49F-09-015

不具合連絡書

B106939-001

FPS009-10#SH-1 マケアリ(シャキウザイ)

CO. 10 $\begin{smallmatrix} +0.10 \\ 0.00 \end{smallmatrix}$
SEC. AB-AB (S=10/1)

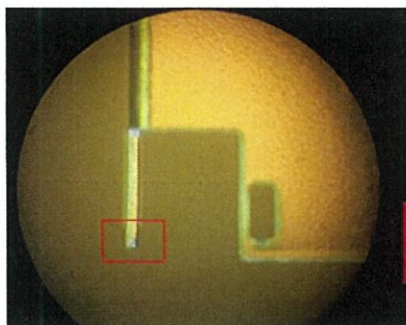
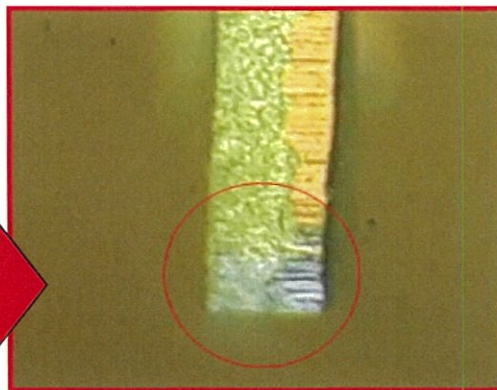
C面加工無し

(客先組立時にSHの窓に引っ掛ける爪を破損させてしまう)
